Modulo per la presentazione delle osservazioni per i piani/programmi/progetti sottoposti a procedimenti di valutazione ambientale di competenza statale

ID: Codice procedura (ID_VIP/ID_MATTM):10844

Impianto per la produzione di energia elettrica da fonte eolica, costituito da 6 aerogeneratori della potenza complessiva di 37,2 MW, un sistema di accumulo da 25 MW e relative opere connesse in località "Rempillo" nel comune di Pitigliano (GR).

ALLEGATO alle OSSERVAZIONI all' IMPIANTO EOLICO denominato REMPILLO nel COMUNE di PITIGLIANO (GR). Composto da n. 5 immagini e n. 5 pagine

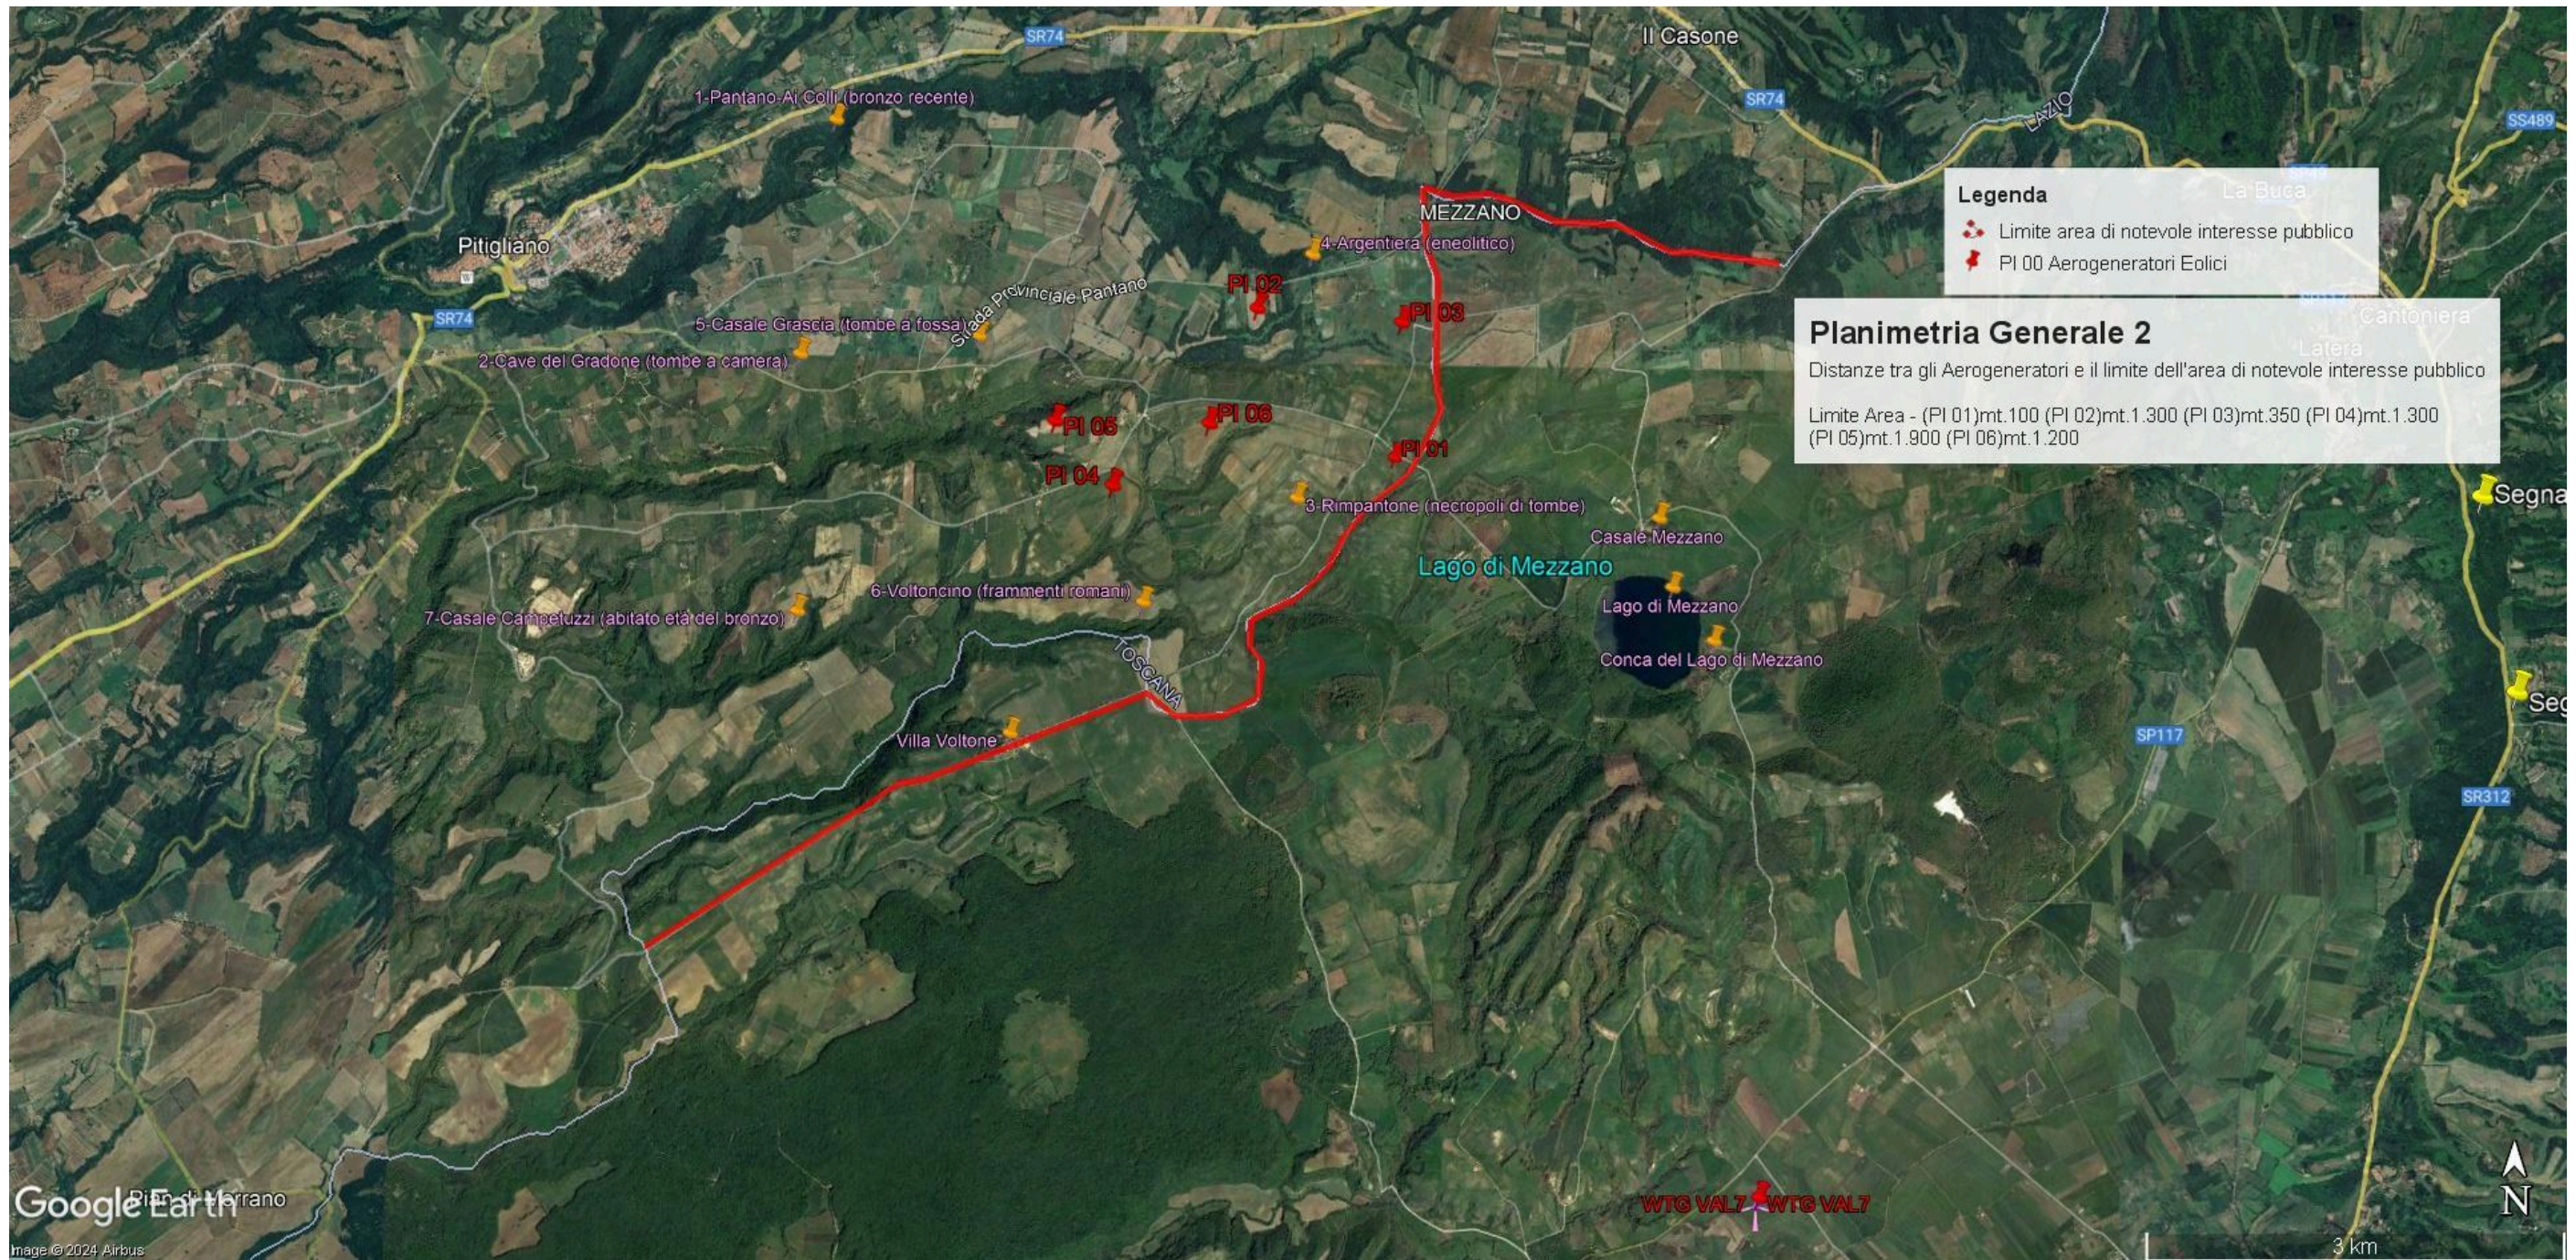
Immagine n. 1. Linea rossa indicante il confine Regioni Lazio-Toscana che coincide con parte del Perimetro del **vincolo di notevole interesse pubblico** ex art. 136 Codice Beni Culturali “ **Conca del Lago di Mezzano e territorio circostante**” ed i sei aerogeneratori localizzati con segnaposto rossi da P01 a P06 e ricadenti all’interno delle fasce di rispetto di 3 km dal bene vincolato e quindi in **area non idonea** al loro insediamento (ex art 20 co. 8 lettera c quater del D.Lgs n. 199/2021 e ss.mm.ii).

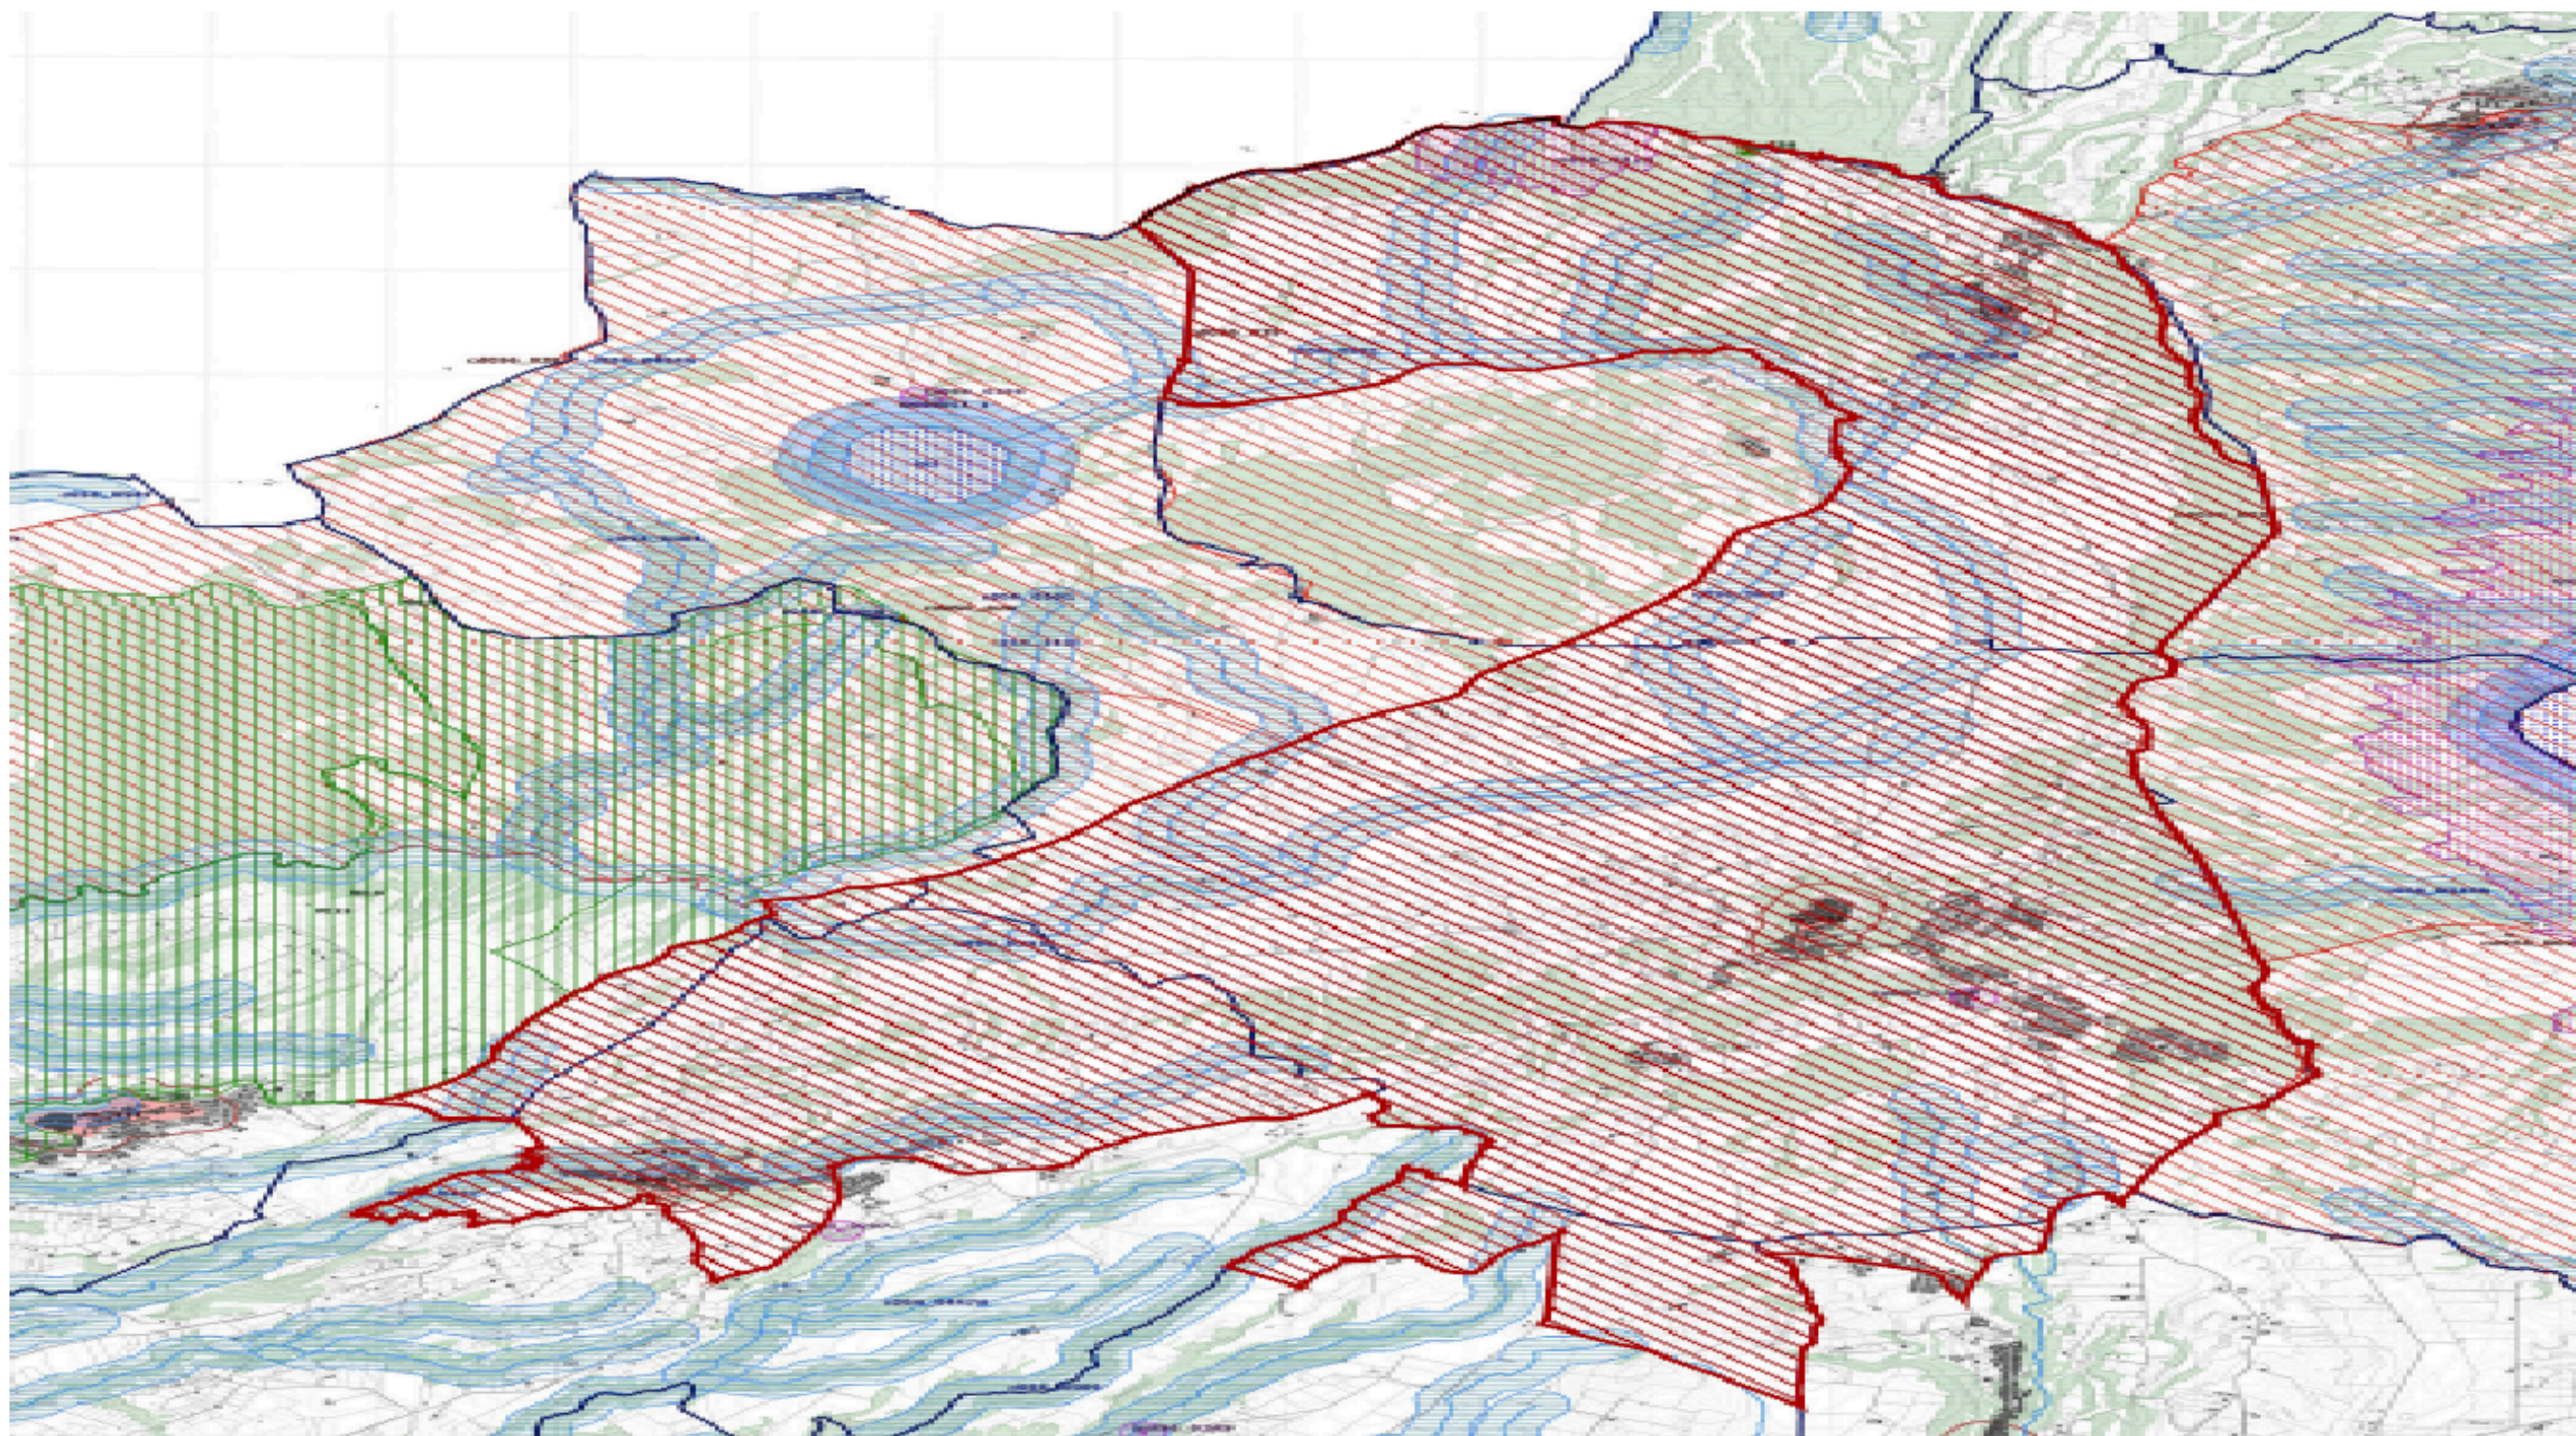
l'immagine n. 2 dell' ALLEGATO) all'area di notevole interesse pubblico " Conca del lago di Bolsena" (D.M. 24.10.1960). Praticamente una vasta zona che per interesse paesaggistico e naturalistico oltre che storico, archeologico e identitario rappresenta un unicum nel panorama nazionale.

Immagine n. 2. *Mappa tratta dalla proposta di nuovo vincolo “Ambito paesaggistico, geologico e geomorfologico dell’orlo della caldera di Latera e delle sue pendici interessate dai centri eruttivi periferici”* (si veda a riguardo la proposta pubblicata sul sito del MIC in data 09/08/2023) che conetterà le aree di notevole interesse pubblico ex art. 136 del D.Lgs n. 42/2004 “ Conca del Lago di Mezzano e territorio circostante” a sinistra e “Conca del Lago di Bolsena” a destra

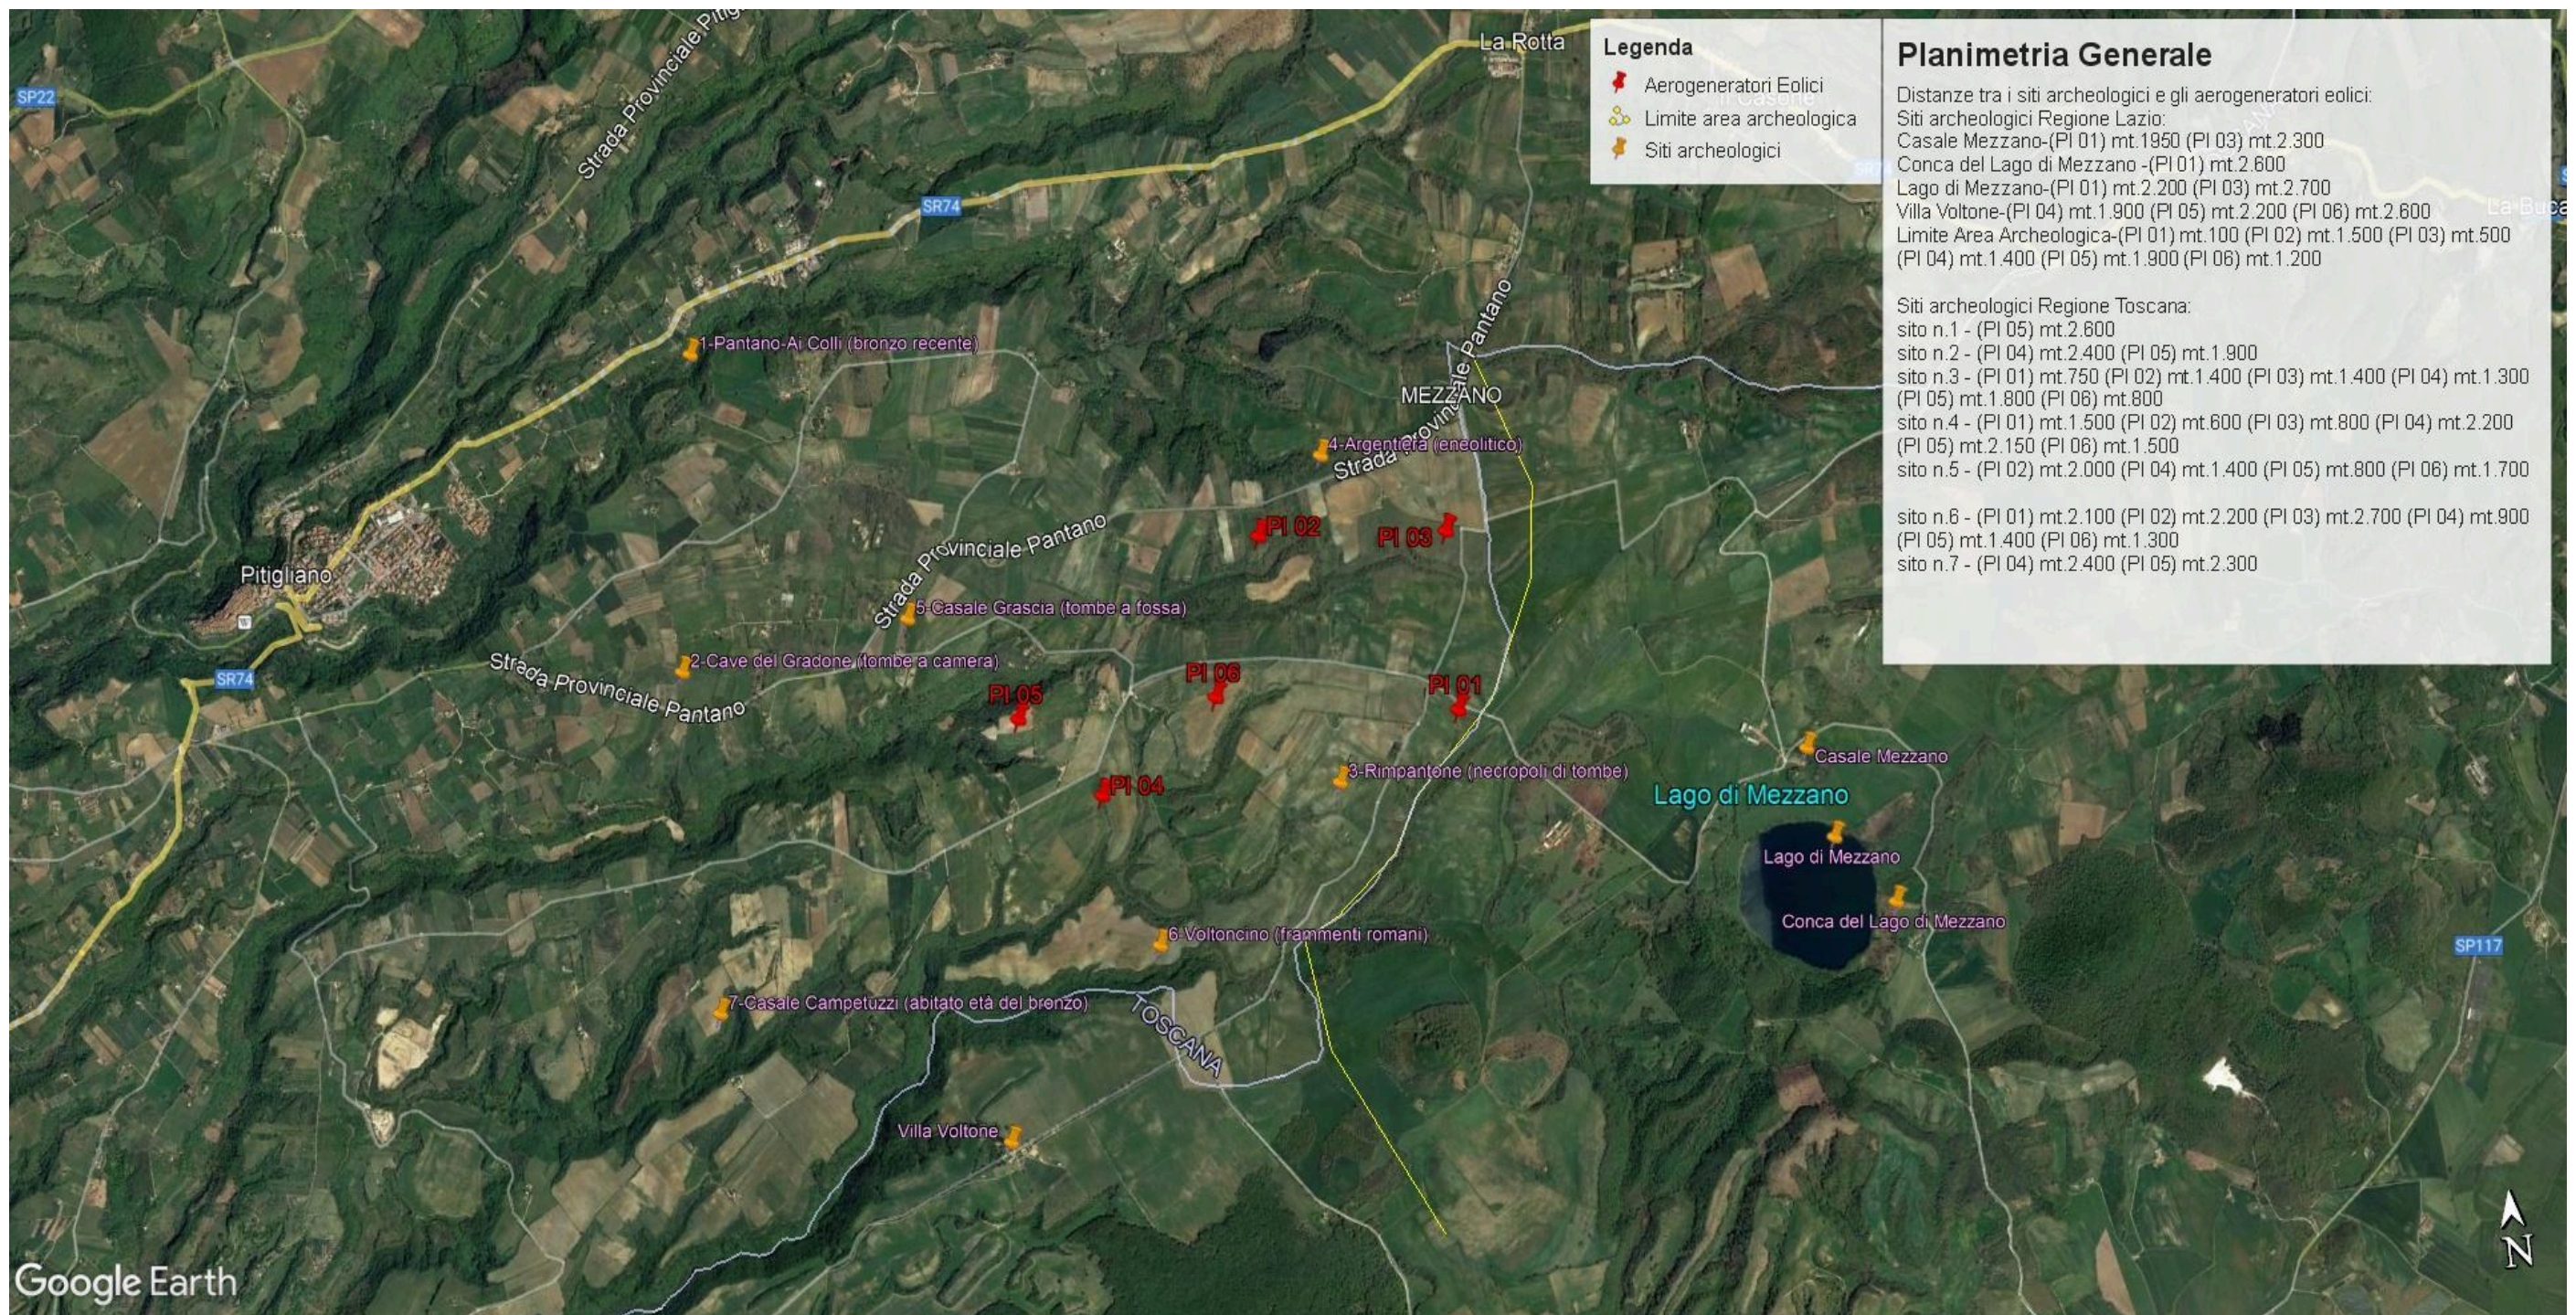
Inoltre, la zona in cui insisterebbe l'impianto eolico industriale Rempillo è compresa nelle fasce di rispetto di 3 km di diversi beni archeologici tutelati dalla parte II del Codice dei Beni Culturali (vedi

Allegato, immagine n. 3). Inoltre le pale P04 e P05 ricadono all'interno di un'area archeologica che la Proponente vorrebbe cancellare per il semplice fatto che non è riportata nel documento regionale ma nel documento provinciale come meglio dettagliato nell'Osservazione n. 5. Alla luce di quanto documentato appare chiaro quindi che la collocazione dell'impianto non ha tenuto conto alcuno dei vincoli dell'area nella quale è stato progettato e l'inserimento dell'impianto eolico nel paesaggio e sul territorio non è corretto (Allegato IV delle Linee guida nazionali di cui al D.M dello Sviluppo economico del 10.09.2010).

Immagine n. 3. Impatti dei sei aerogeneratori (in rosso) ricadenti nelle fasce di rispetto dei 3 km dai Beni Culturali (in giallo) e quindi in **area non idonea** al loro insediamento (ex art 20 co. 8 lettera c quater del D.Lgs n. 199/2021 e ss.mm.ii). **Inoltre si segnala che le pale P04 e P05 ricadono all'interno di un'area archeologica e quindi in altra area non idonea.**
